### MODIFICA TECNICA N. 15a-15b-20-56-60 OPERE D'ARTE NUOVO VIADOTTO FERRUZZE

### Relazione tecnica descrittiva - Note di Modifica tecnica n.°15a-15b-20-56-60

## **MODIFICA TECNICA N.56**

## **MODIFICA TECNICA N.60**

Figura 1 - configurazione iniziale

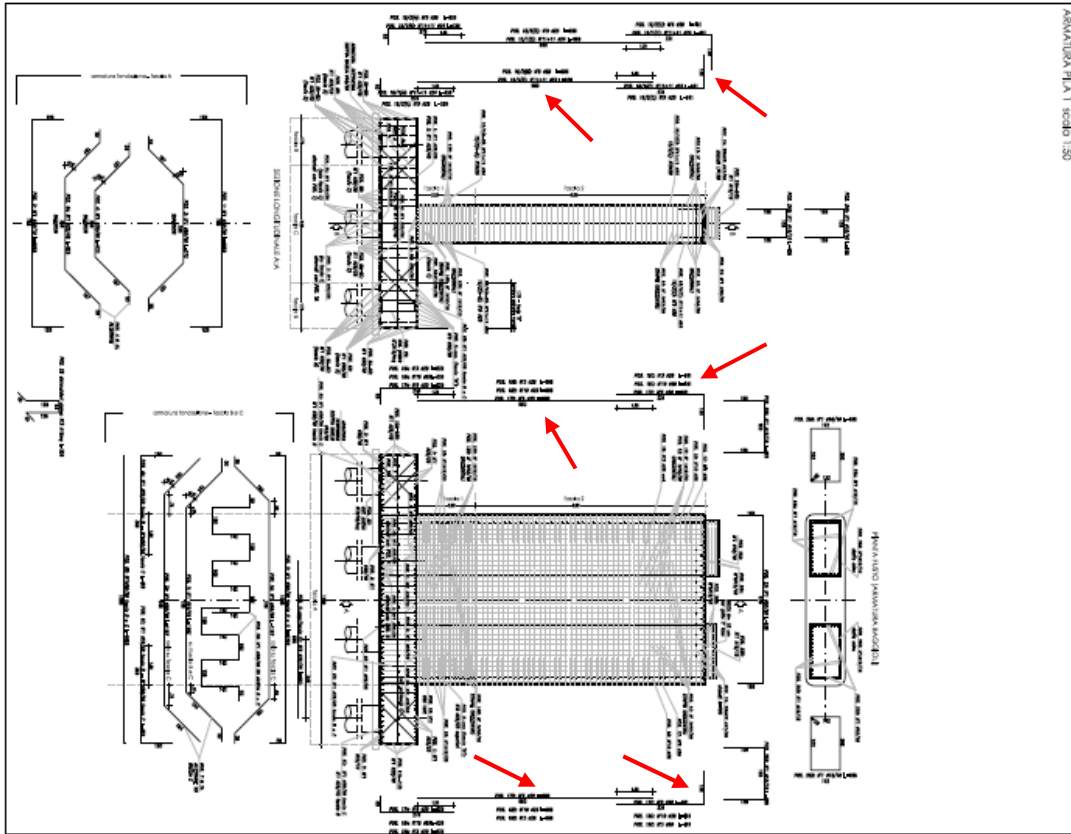
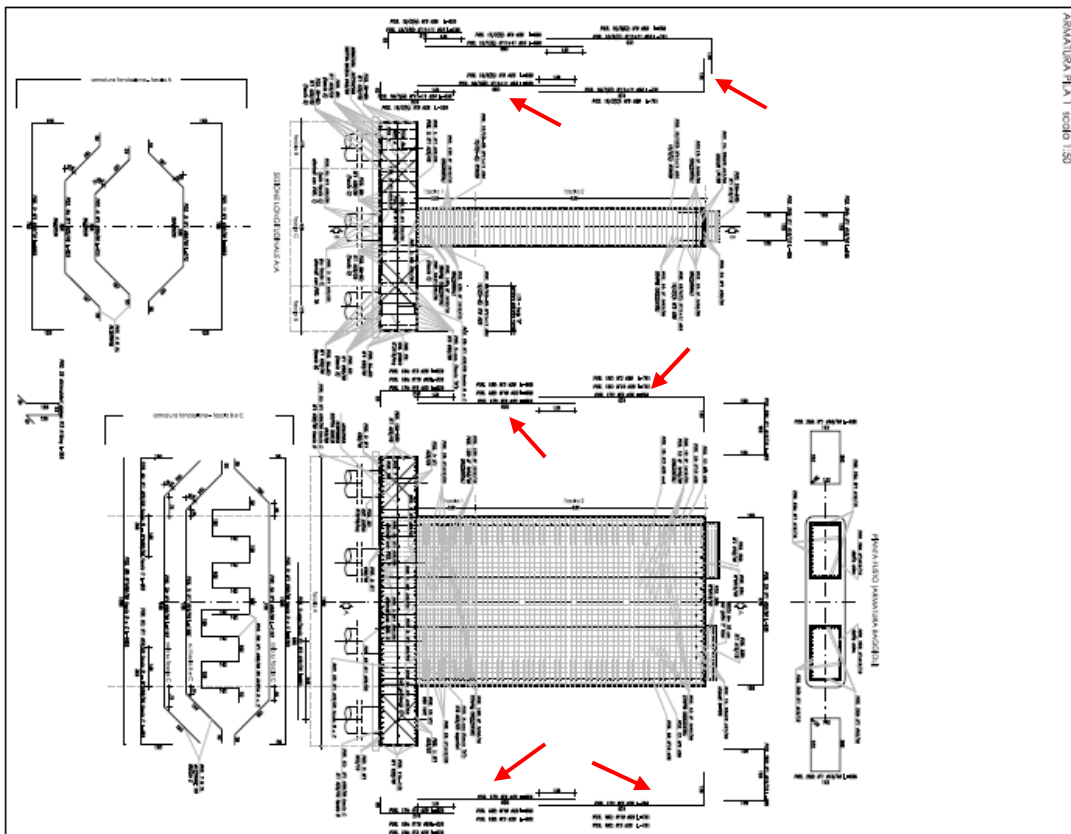
**Pile 1 – 2 – 3 – 4 – 5 – 7 – 8 – 9 – 10 – 11 Ferruzze (modifica dimensioni armature verticali delle pile)**

Per agevolare le operazioni di cantiere nel montaggio delle gabbie di armatura delle pile si rende necessario modificare le dimensioni di alcune barre costituenti l'armatura verticale delle pile. In particolare, visto che per la costruzione delle pile si utilizza un cassero rampante, è opportuno limitare la lunghezza della armature verticali a circa 6.00 metri; quindi laddove nel progetto esecutivo siano indicate barre con dimensioni superiori, si prevede di spezzarle ottenendo parti di lunghezza massima pari a circa 6.00 mt garantendo la stessa sovrapposizione indicata nel progetto esecutivo. Facendo riferimento alla Pila 1, nella seguente immagine si riporta lo schema grafico delle armature nella configurazione iniziale e nella configurazione modificata, evidenziando con delle frecce rosse le armature oggetto di modifica. Per le altre pile si rimanda alla visione delle tavole che verranno riemesse recependo le indicazioni riportate in questa nota tecnica.

- La riduzione dell'altezza di 30 cm delle pile 6,7,8 e 9 non altera il comportamento e le caratteristiche di resistenza di ciascun elemento strutturale.
- la modifica delle dimensioni di alcune delle barre costituenti l'armatura verticale delle pile non altera in alcun modo il comportamento e le caratteristiche di resistenza dell'elemento strutturale.
